Opinia Nr .179... /2017.r

Z wyników przeprowadzonych oględzin – ekspertyzy urządzeń ogrzewczo – kominowych wBYDGOSZCZ.....ul. TORUŃSKA.....Nr82.....dotycząca mieszkania Nr4..... Pana /i/ AMINISTRACJA.DOMÓW.MIEJSKICH.Sp.z.o.o..ROM.1.. sporządzona przez posiadającego wymagane uprawnienia mistrza kominiarskiego PanaŻuchowski.Witold..... w celu.

ULICA Toruńska 82 m.4

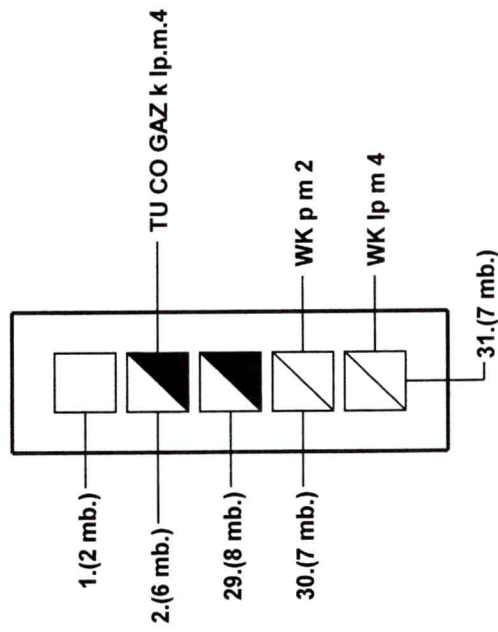
① Przewód(y) Nr2..... (patrz szkic na odwrocie) odpowiadają – ~~nie odpowiadają~~ wymaganiom niżej wymienionych przepisów i może (~~może~~) - ~~nie może~~ (~~nie mogą~~) być przeznaczony (e) do podłączenia .Nr.2..Pieca.CO.GAZ.w.kuchni.....
Podać rodzaj urządzenia a w przypadku braku możliwości podłączenia podać przyczyny

② Urządzenie (a) .wentylacja.w.kuchni..... podłączone jest (~~sa~~) prawidłowo – ~~nieprawidłowe~~
Podać rodzaj urządzenia
...podłączona.jest.prawidłowo.i.działa.sprawnie.Zainstalować.kratke.o.wym.otworu.włotowego.14.x21.cm,.....

Celem osiągnięcia prawidłowego funkcjonowania urządzenia należy : ..przewód.spalinowy.zzbezpieczyć.....
..przed.spalinami.mokrymi.....

Inne uwagipo.wykonaniu.zgłosić.do.odbioru.....
